5. Behandlung der abwägungsrelevanten Stellungnahmen im Ergebnis der öffentlichen Auslegung des Planentwurfs

5.1 Äußerungen der Öffentlichkeit zum Bebauungsplanentwurf

Abbildung: Luftbild Straße Am Rohrbach östlicher Straßenabschnitt

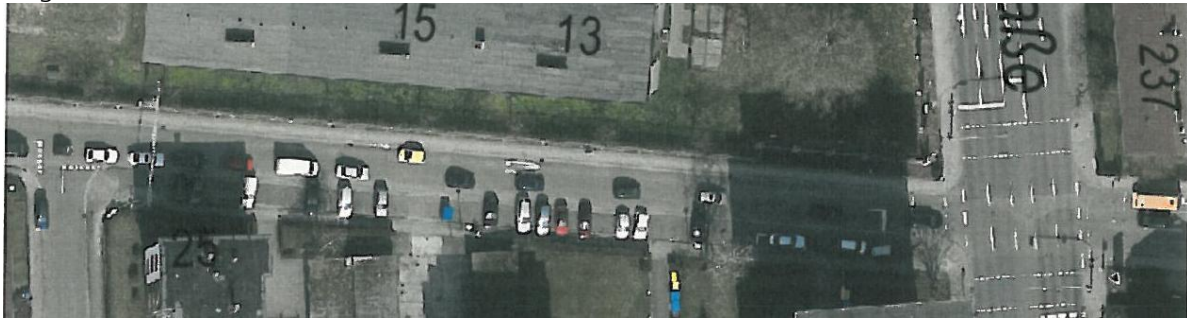
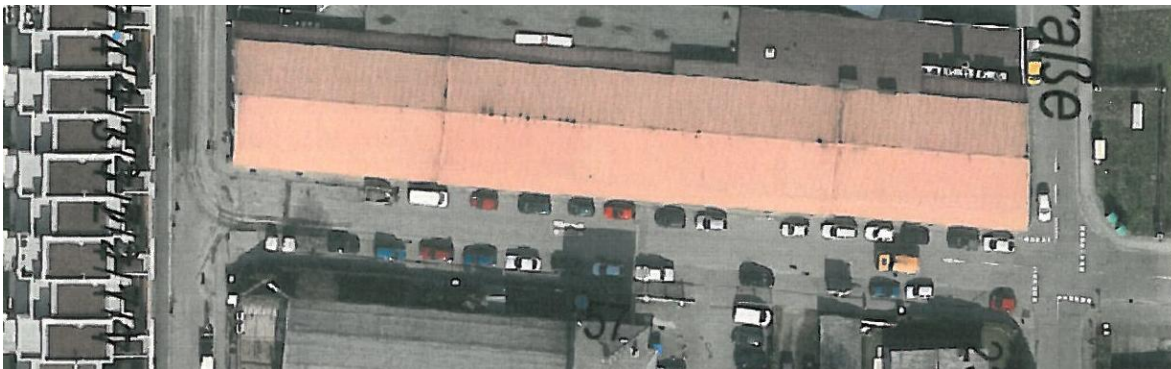
- Befürchtet wird, dass der 2,50m breite Gehweg entlang der Straße Am Rohrbach als Parkplatz missbraucht wird. Vorgeschlagen wird, den Gehweg zu verlegen (zwischen die geplante Bebauung und entlang der Straße neu herzustellende Schrägparkplätze).
- Alle und insbesondere die breiten Gehwege sind schon im Bebauungsplan mit einem Beparkungsverbot zu belegen und von Anfang an mit extra hohen Bordsteinen und / oder Pollern zu sichern.
- In der Brechtelstraße kann ein Fußweg entfallen und die Fläche mit dem Eigentümer des Baugrundstücks getauscht werden, so dass kein finanzieller Aufwand für die Neuordnung des Straßenraumes entsteht.

Die Straße Am Rohrbach ist eine Sammelstraße, besitzt jedoch für das Straßenverkehrsnetz eine gegenüber der Sickingenstraße untergeordnete Bedeutung. In der Straße Am Rohrbach gibt es im östlichen und im westlichen Abschnitt Parkieranlagen in Form von Straßenrandparkplätzen. Im östlichen Straßenabschnitt erfolgt das Parken in Senkrechtaufstellung und Längsaufstellung südlich der Straße.

Im westlichen Straßenabschnitt wird in Längsaufstellung geparkt, auf der Südseite in einer Parkbucht, auf der Nordseite am Fahrbahnrand.

Aus Gründen der Straßenraumgestaltung kann dem Vorschlag, Parkplätze in Schrägaufstellung auf der Nordseite des westlichen Straßenabschnitts herzustellen, nicht gefolgt werden. Der Charakter der Straße wird sich gegenüber der heutigen Situation deutlich ändern und an Bedeutung und Wahrnehmung gewinnen. Deshalb sollte auch das Prinzip der Anordnung der Parkieranlagen entlang der Straße nicht beliebig gewechselt werden. Würde man also im westlichen Abschnitt der Straße Am Rohrbach auf der Fahrbahnnordseite die Parkieranlage ändern, dann käme nur eine Anordnung in Senkrechtaufstellung in Betracht. Dafür müsste ein Geländestreifen von 6,00m hinzuerworben werden, bei einer Straßenlänge von ca. 102,4m wäre eine Fläche von rund 614,4 m² hinzuzuerwerben. Der Gehweg Brechtelstraße östlich angrenzend an das REWE-Markt-Gelände besitzt eine Breite von ca. 2,00m und eine Länge von ca. 93m (im Abschnitt östlich des REWE-Geländes), die mögliche Tauschfläche seitens der Stadt wären ca. 186,00 m². Nicht berücksichtigt in dieser Betrachtung sind die Herstellungskosten. Außerdem wäre es nicht zu vermitteln, warum gerade dort, wo neue Wohnbebauung entsteht und neue Bewohner einziehen werden, auf einen Gehweg verzichtet werden soll. Im Übrigen liegt eine Leitung im Gehweg, die dann zu verlegen wäre.

Die Anregung zur Herstellung von Stellplätzen in Schrägaufstellung entlang der Straße Am Rohrbach und zur Reduzierung eines Gehwegs entlang der Brechtelstraße wird zurückgewiesen.

Abb.: Umweltplan Stand März 1999, Plan 3 Umweltplan, Leitbild

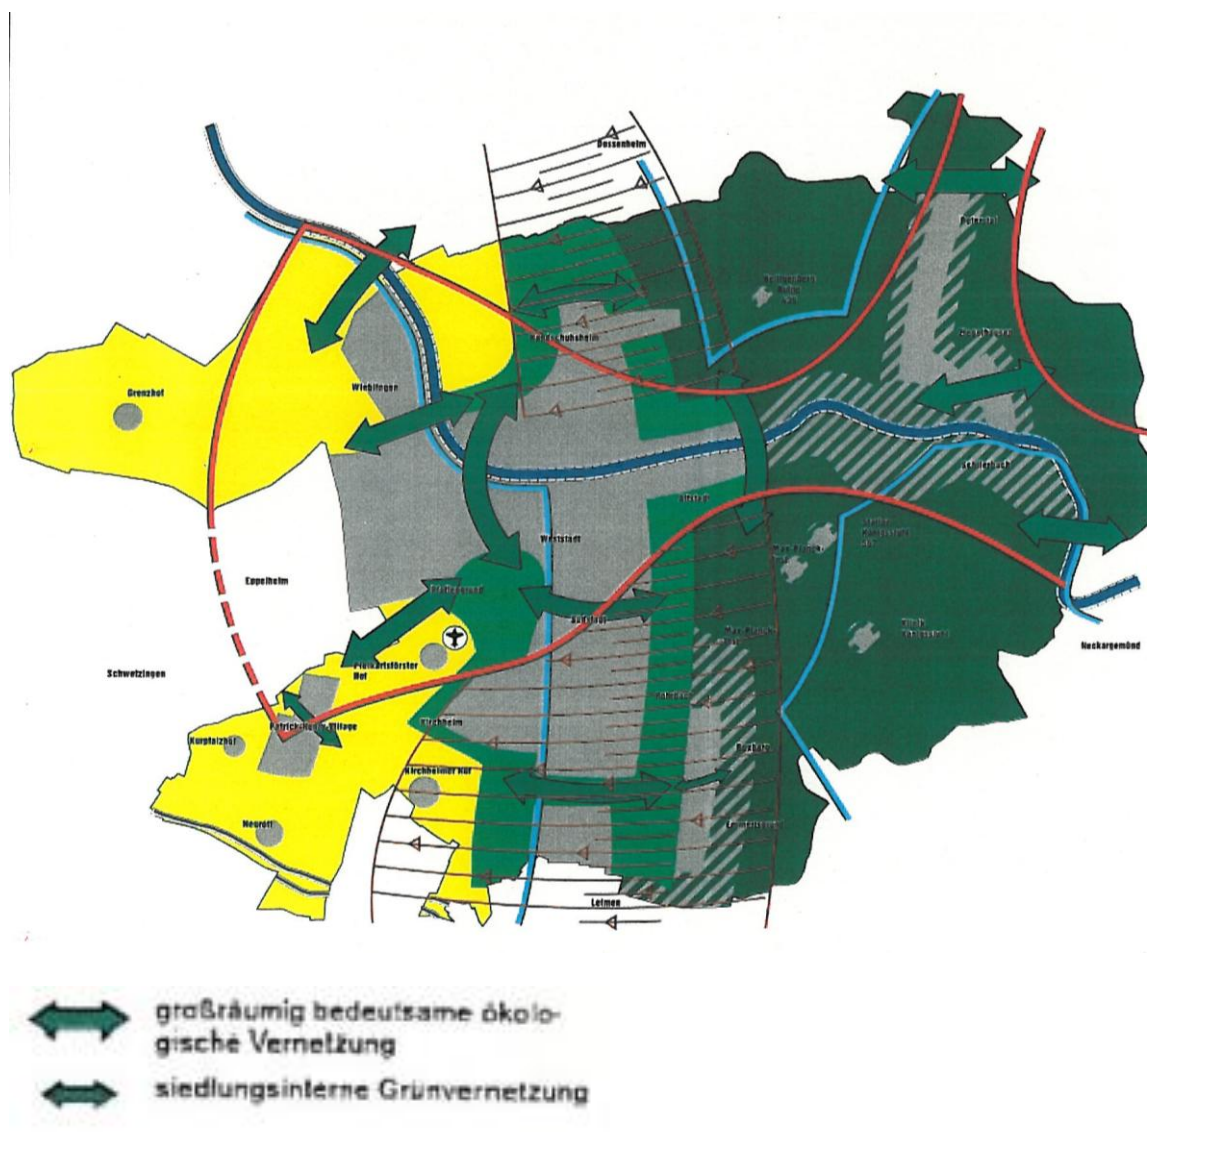
- Es wird eine starke Belastung durch Ruß und Abgasgeruch im Quartier am Turm / Fabrikstraße festgestellt. Dies wird mit der Gestaltung der Fassade, einen zu geringen Abstand zur Straße und einer unzureichende Begrünung in Zusammenhang gebracht. Vermutlich stauen sich die Abgase an der Fassade. Für die Neubebauung des REWE-Geländes ist die Fassade zur Fabrikstraße nun ganz ähnlich geplant. Darum wird auch hier ein überraschend starker negativer Effekt auf die Abgasbelastung der Luft befürchtet. Dies sollte untersucht und berücksichtigt werden.
- Die Belastung Schadstoffbelastung, insbesondere Feinstaub durch Abgase, ist unerträglich.

Durch den Erhalt des Bolzplatzes, das geringe Maß der baulichen Nutzung im Bereich der Studentenwohnanlage Holbeinring, der Entsiegelung des REWE-Markt-Geländes, welches im Zuge des Wohnungsneubaus adäquat begrünt wird und die vorgesehenen Neupflanzungen von Stra-

Die Befürchtung einer Zunahme der Schadstoffbelastungen für das Plangebiet wird nicht geteilt. Durch Begrünungsmaßnahmen soll sukzessive zu einer Klimaverbesserung beigetragen werden.
